## Relatório de Fiscalização

### RELATÓRIO DE FISCALIZAÇÃO TÉCNICA DOS SISTEMAS DE MANEJO DE RESÍDUOS SÓLIDOS URBANOS E LIMPEZA URBANA DO MUNICÍPIO DE RIO CLARO

PRESTADORES: Secretaria de Meio Ambiente e Desenvolvimento Sustentável e Secretaria de Serviços Públicos

Americana, fevereiro de 2026

**[PEV4.1] Não manter condições adequadas de limpeza na área**

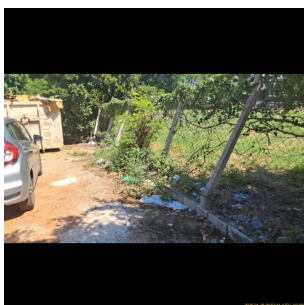
**Não Conforme**

| Subsistema                                | Código NC | Descricao NC                                                                                   | Prazo para solução |
|-------------------------------------------|-----------|------------------------------------------------------------------------------------------------|--------------------|
| ECOPONTO JARDIM SÃO PAULO - RIO CLARO     | PEV4.1    | Não manter condições adequadas de limpeza na área                                              | Imediato           |

**[PEV4.3] Não manter isolamento adequado na área**

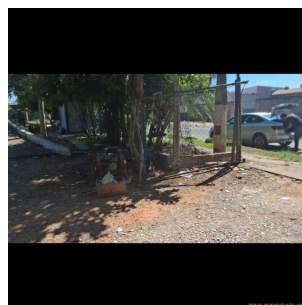
**Não Conforme**

| Subsistema                                | Código NC | Descricao NC                                                                                   | Prazo para solução |
|-------------------------------------------|-----------|------------------------------------------------------------------------------------------------|--------------------|
| ECOPONTO JARDIM SÃO PAULO - RIO CLARO     | PEV4.3    | Não manter isolamento adequado na área                                                         | 90 dias            |

**[PEV4.4] Não manter identificação adequada da área com horário de funcionamento e materiais recebidos**

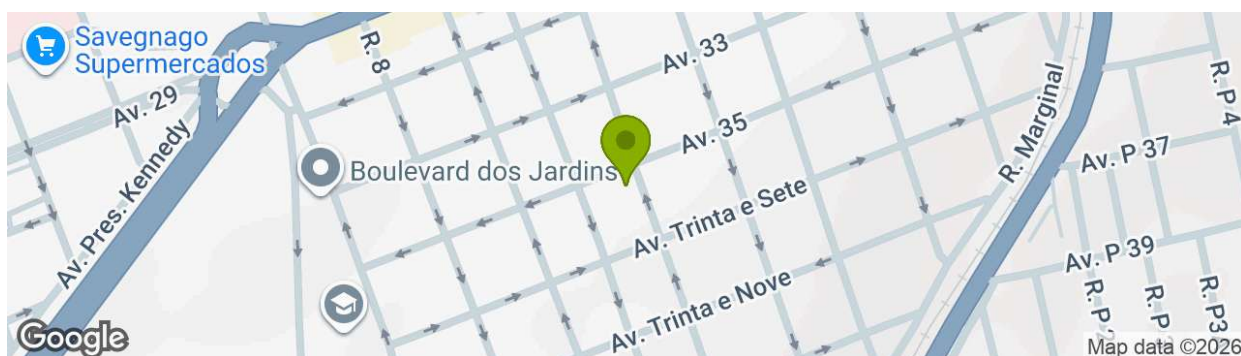
**Foto 1** - Placa obstruída por galhos, desgaste não permite identificação da unidade

| Subsistema                                | Código NC | Descricao NC                                                                                   | Prazo para solução |
|-------------------------------------------|-----------|------------------------------------------------------------------------------------------------|--------------------|
| ECOPONTO JARDIM SÃO PAULO - RIO CLARO     | PEV4.4    | Não manter identificação adequada da área com horário de funcionamento e materiais recebidos   | 90 dias            |

[PEV4.1] Não manter condições adequadas de limpeza na área

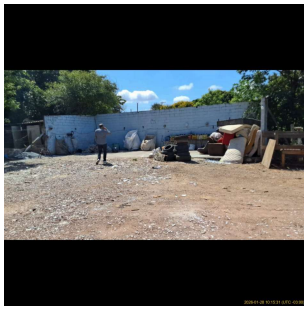
**Foto 1** - Necessidade de melhorias na limpeza geral

**Foto 2** - Necessidade de melhorias na limpeza geral

| Subsistema                                | Código NC | Descricao NC                                                                                   | Prazo para solução |
|-------------------------------------------|-----------|------------------------------------------------------------------------------------------------|--------------------|
| ECOPONTO JARDIM DAS PALMEIRAS - RIO CLARO | PEV4.1    | Não manter condições adequadas de limpeza na área                                              | Imediato           |

[PEV4.8] Não evitar o acúmulo excessivo de material na área

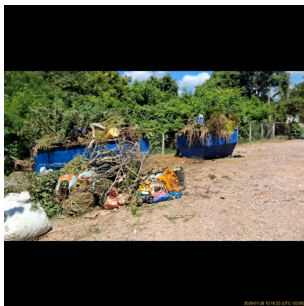
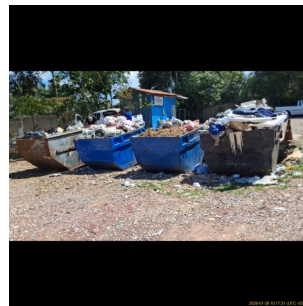
**Foto 1** - Caçambas com a capacidade excedida

**Foto 2** - Caçambas com a capacidade excedida

Necessário otimizar a substituição das caçambas, evitando transbordamento

| [TRI5.4] Não manter o resíduo armazenado em volume compatível com a capacidade e as condições do local | Não Conforme                                                 |

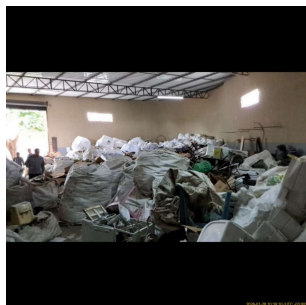
| [TRI5.4] Observações                                                                                   | Volume de resíduos armazenados excede a capacidade do local. |

| Subsistema                                | Código NC | Descricao NC                                                                                   | Prazo para solução |
|-------------------------------------------|-----------|------------------------------------------------------------------------------------------------|--------------------|
| Associação Cidade Azul                    | TRI5.4    | Não manter o resíduo armazenado em volume compatível com a capacidade e as condições do local  | 30 dias            |

**[PEV4.9] Não manter o resíduo armazenado em condições que preservem sua integridade e evitem riscos**

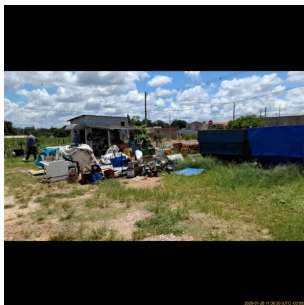
Resíduos descobertos - vidros e latas

| Subsistema                                | Código NC | Descricao NC                                                                                   | Prazo para solução |
|-------------------------------------------|-----------|------------------------------------------------------------------------------------------------|--------------------|
| ECOPONTO ASSISTÊNCIA - RIO CLARO          | PEV4.9    | Não manter o resíduo armazenado em condições que preservem sua integridade e evitem riscos     | 30 dias            |
